**高浜発電所における
3号炉及び4号炉の蒸気発生器の
取替え等に係る
発電用原子炉設置変更許可の
審査について**

令和6年7月

1. 申請の概要と審査の経緯

図1 振止め金具

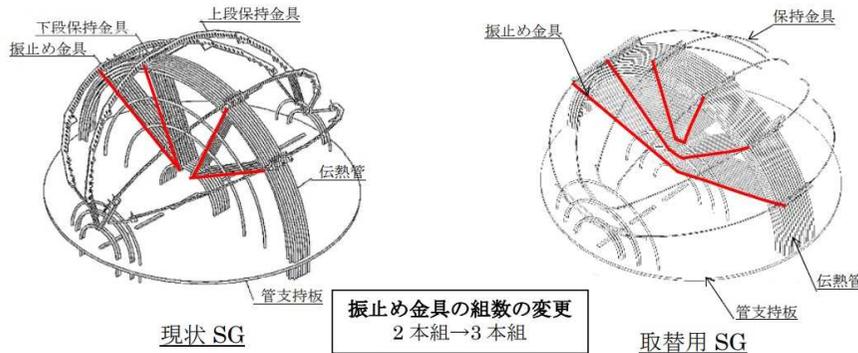
- 流体振動により伝熱管が損傷することを防止するため、振止め金具を2本組から3本組にして、伝熱管の支持状態の改善を図る。

図2 給水内管給水口

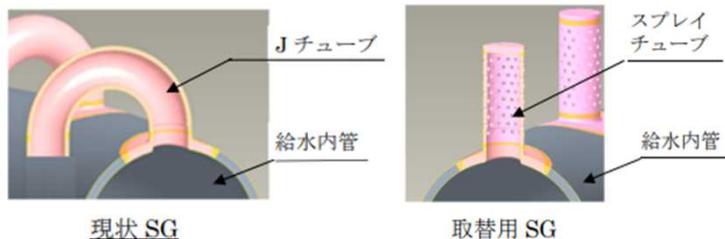
- 蒸気発生器内への異物持込みの低減を図るため、給水内管に小型の穴を側面に空けたスプレイチューブを採用する。

図3 蒸気発生器取替えの概要

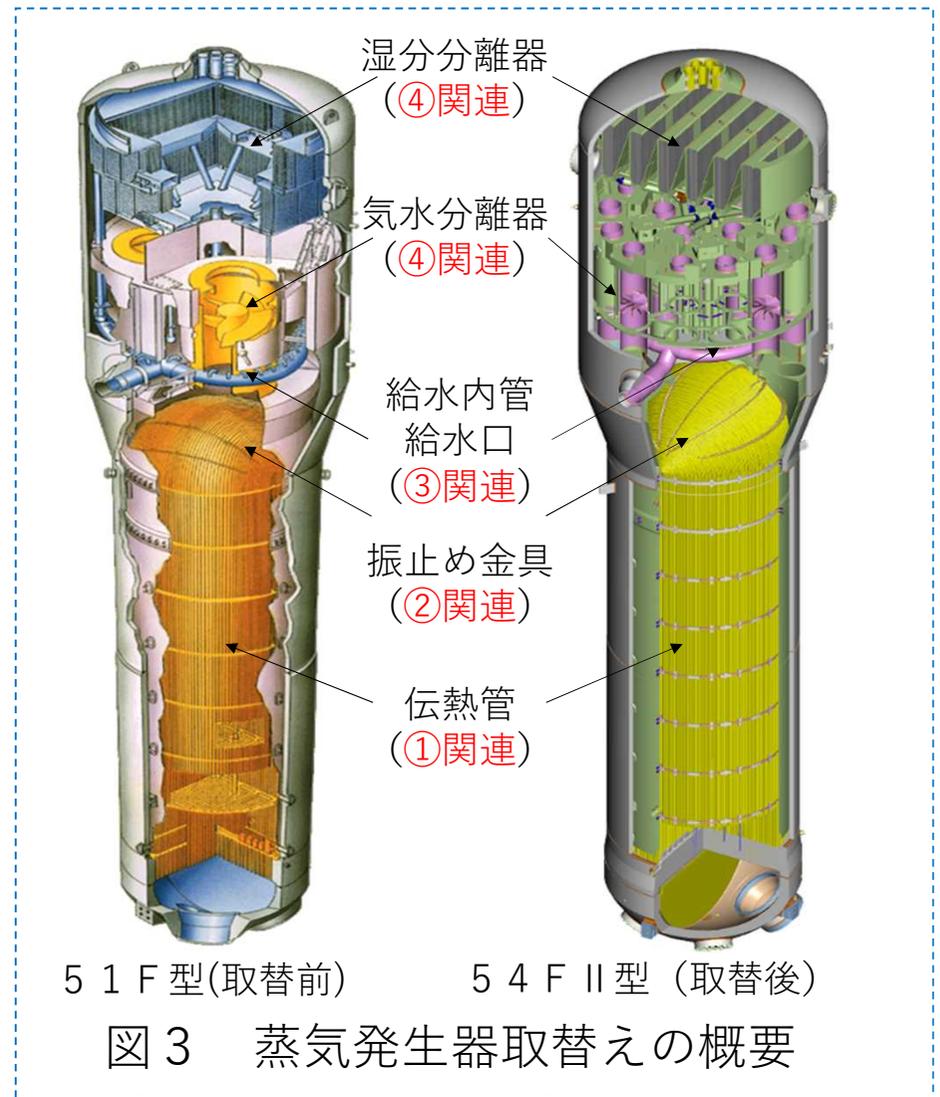
- 高浜発電所においてこれまでに発生している蒸気発生器伝熱管の応力腐食割れ (SCC) 事例・外面減肉事例を踏まえ、最新設計の蒸気発生器に取り替える。
 - ✓ SCC事例に対しては、伝熱管材料の改良を行う。
 - ✓ 蒸気発生器内に残存しているスケールにより生じた外面減肉事例に対しては、蒸気発生器の取替えにより残存スケールを一掃する。(なお、スケールの発生を抑制するための水質管理は引き続き行う。)
- 主な改良点は次頁のとおり。

- SCC対策のため、伝熱管の材料を耐SCC性に優れたTT690合金に改良する。
(材料変更による熱伝導率の低下を、伝熱管の延長等による伝熱面積の増加で補償する。)

< 運転時の異常な過渡変化・設計基準事故に対する解析・評価への影響 (1 / 2) >

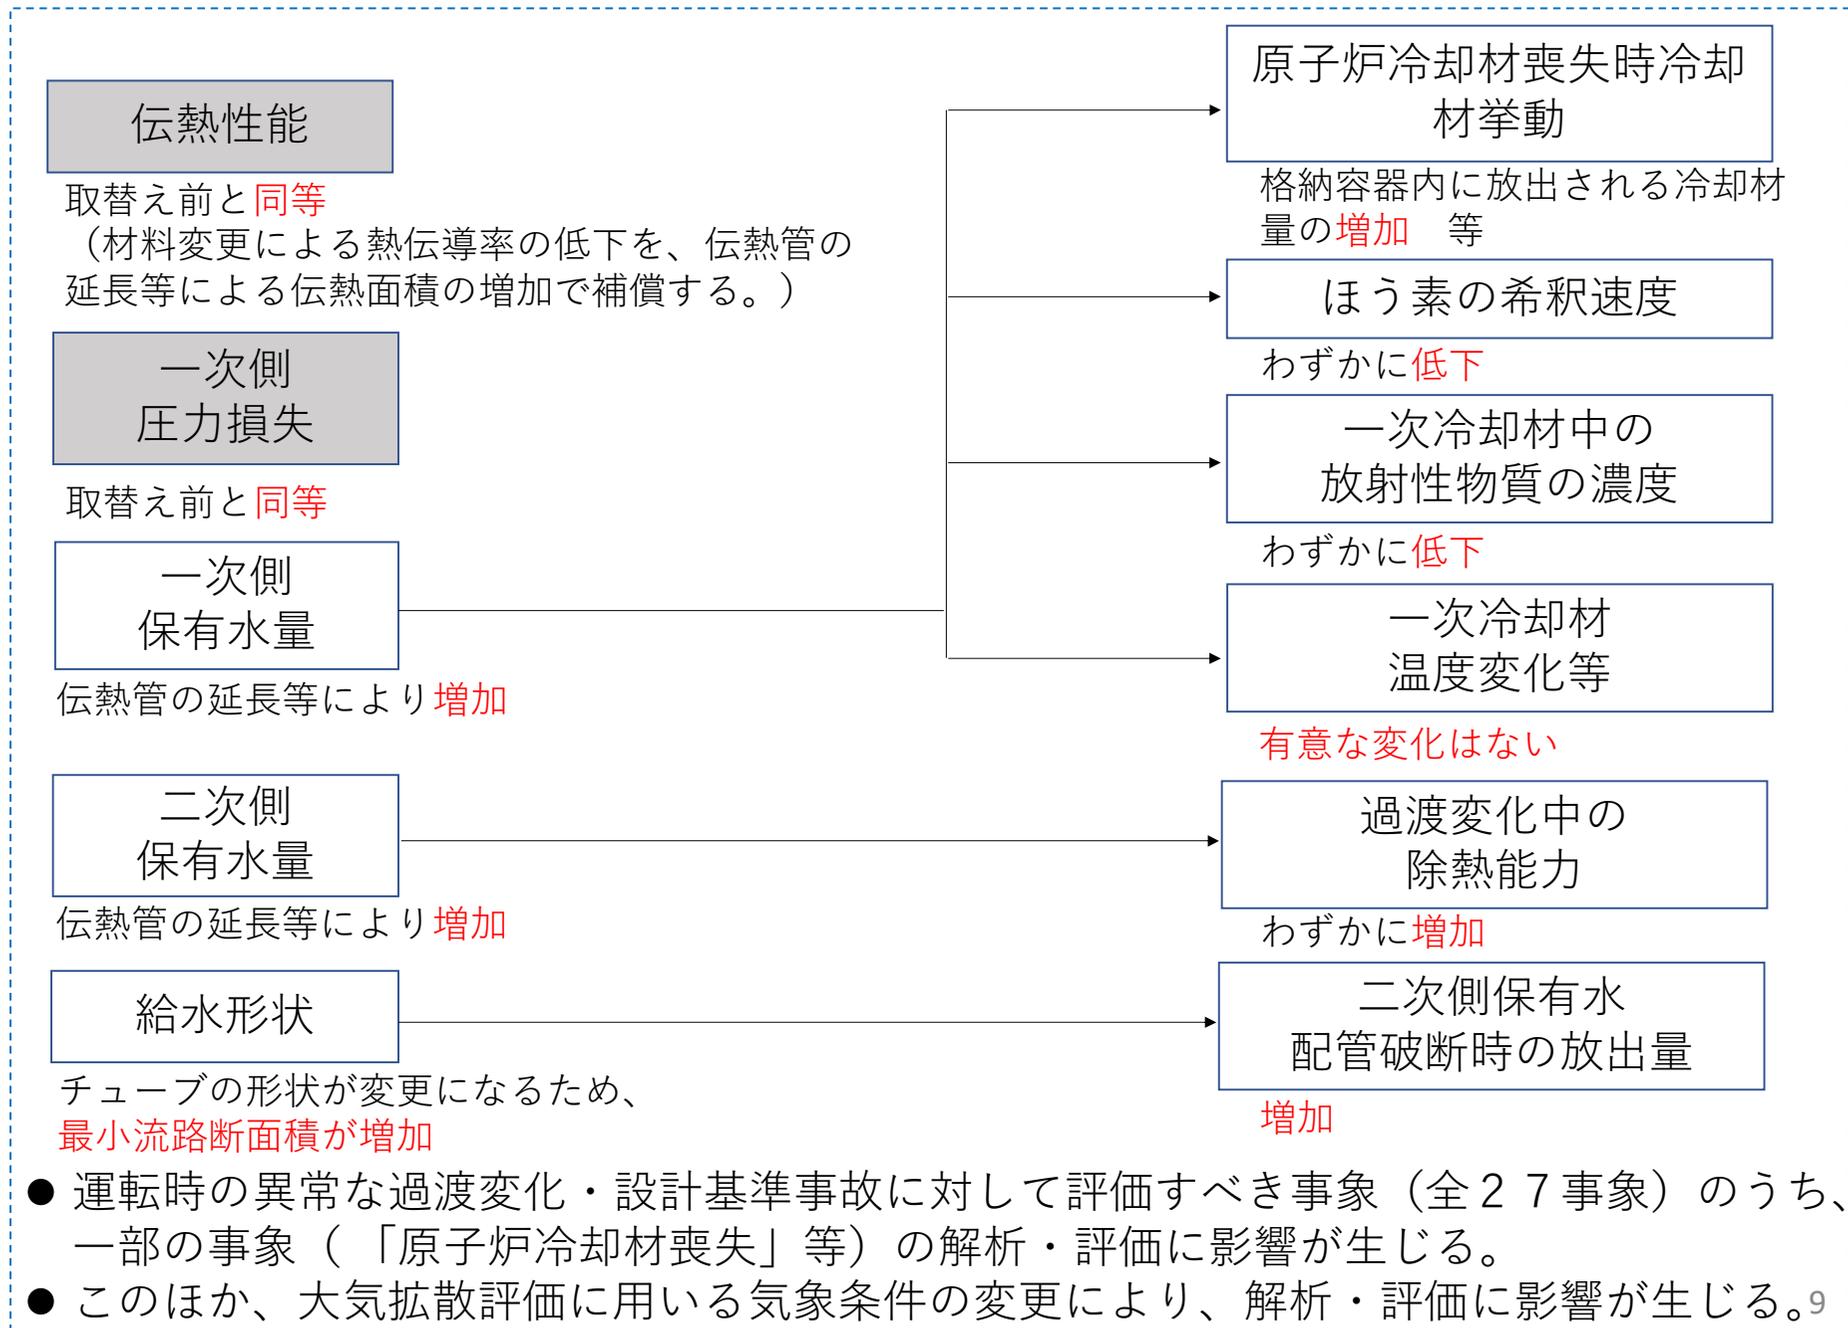
「原子炉冷却材喪失」については、一次冷却系保有水量が増加することなどにより、原子炉格納容器バウンダリにかかる圧力が増加する（約0.25MPa[gage]から約0.26MPa[gage]）が、最高使用圧力（0.283MPa[gage]）を下回るよう設計するとしていることを確認。

「蒸気発生器伝熱管破損」については、一次冷却系保有水量が増加することにより一次冷却材中の放射性物質の濃度が低下することから、大気中に放出される核分裂生成物の量は低下するものの、気象条件の変更を踏まえると敷地境界外の実効線量が増加する（約2.8mSvから約3.0mSv）が、発生事故あたり5mSvを超えないよう設計するとしていることを確認。

図4 海水から蒸気発生器まで送水する系統

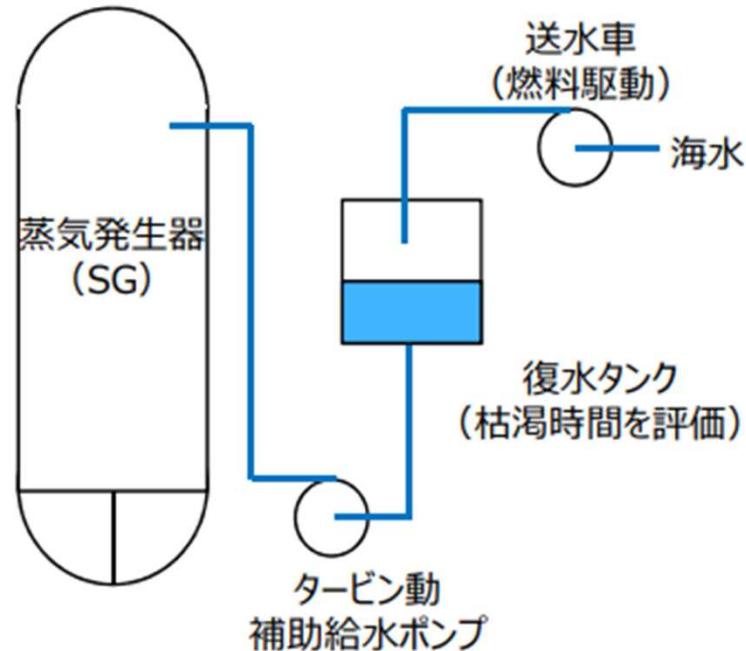
- 重大事故等対策に必要な要員及び資源（水源、燃料及び電源）の評価においては、プラント毎の設備仕様の差異が評価に有意な影響を与えうる。
- 蒸気発生器の取替えにより、復水タンクを水源とした補助給水系による蒸気発生器二次側への給水及び復水タンク枯渇時の海水による補給に係る評価に影響が生じる。

「全交流動力電源喪失」及び「原子炉補機冷却機能喪失」について、蒸気発生器二次側保有水量が増加することなどにより、蒸気発生器への注水に必要な水源となる復水タンクが枯渇するまでの時間が短くなる（約12.5時間から約11.7時間）が、約7.5時間で送水車による復水タンクへの補給が可能であるとしていることから、既許可申請書において講じるとしている措置に変更はないとしていることを確認。

図5 蒸気発生器保管庫及び保管状況概略図

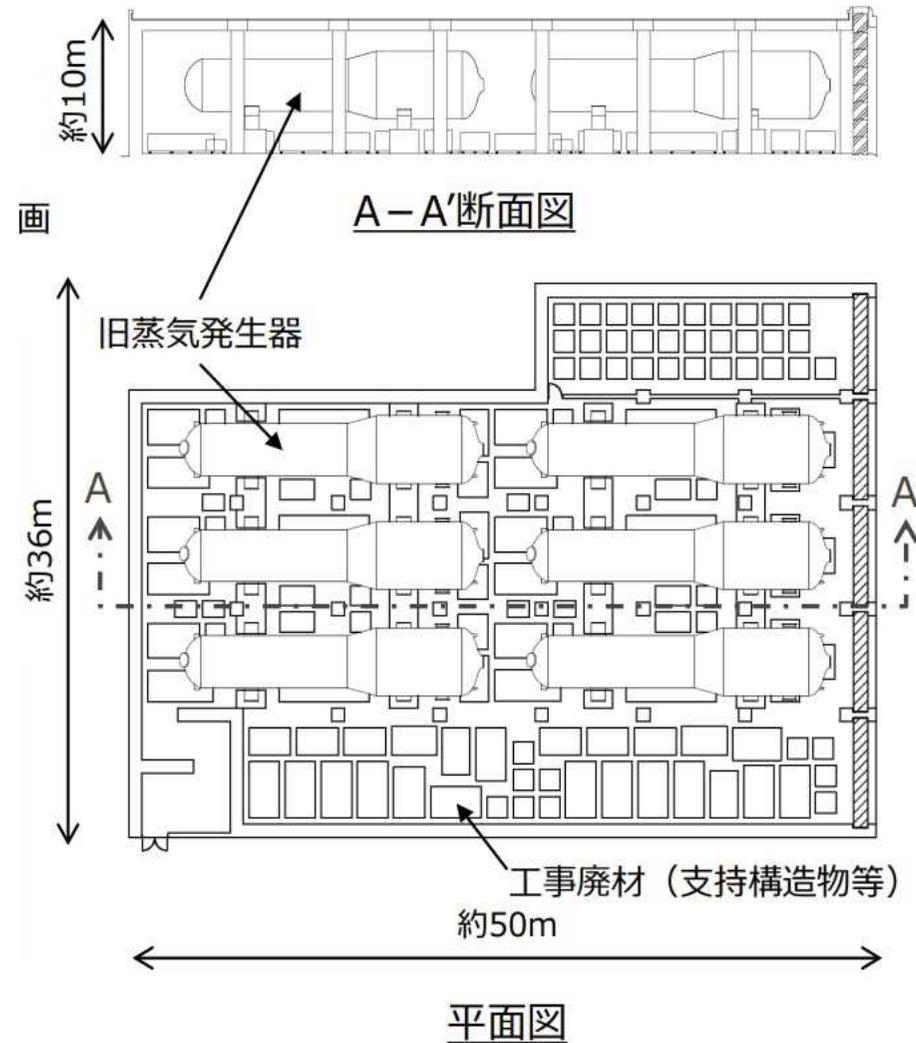
- 3号炉及び4号炉の旧蒸気発生器及び工事廃材を保管するため、3号炉及び4号炉共用の蒸気発生器保管庫を新設する。

図6 保守点検建屋概略図

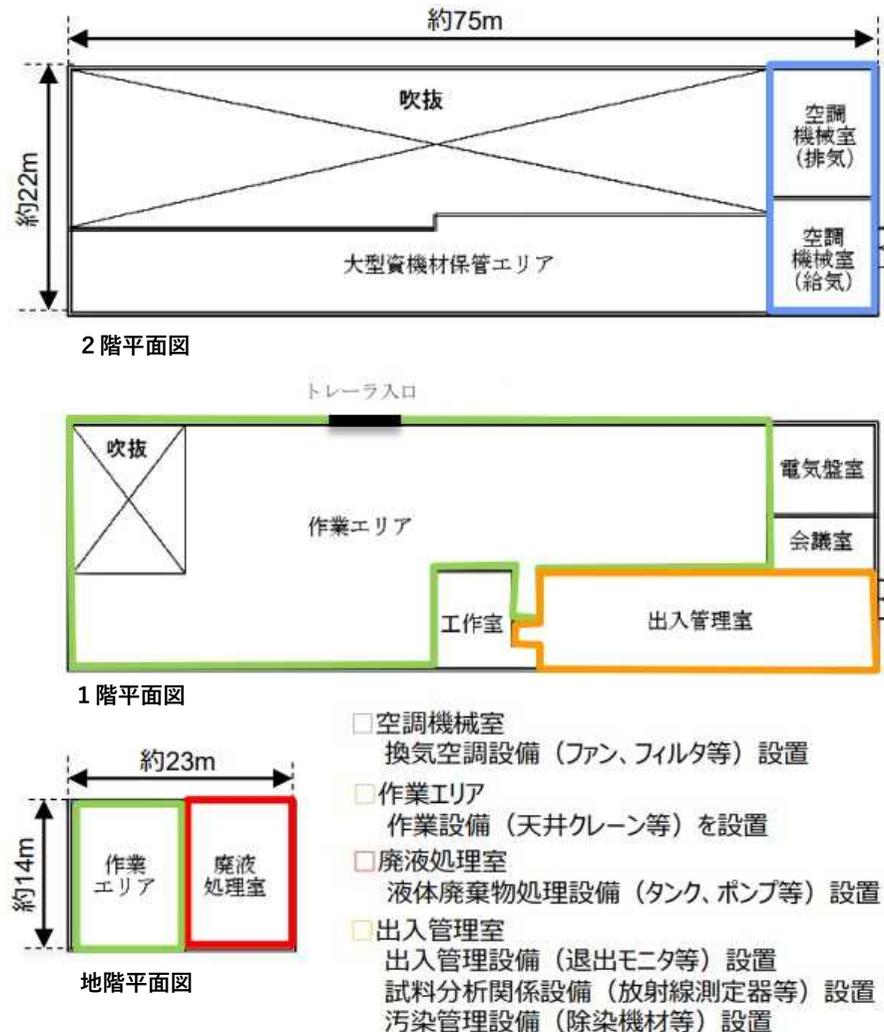
- 従来の1次冷却材ポンプ点検等の作業エリアが狭隘化したことにより、新たな作業エリアを確保するため、1号炉、2号炉、3号炉及び4号炉共用の保守点検建屋を新設する。
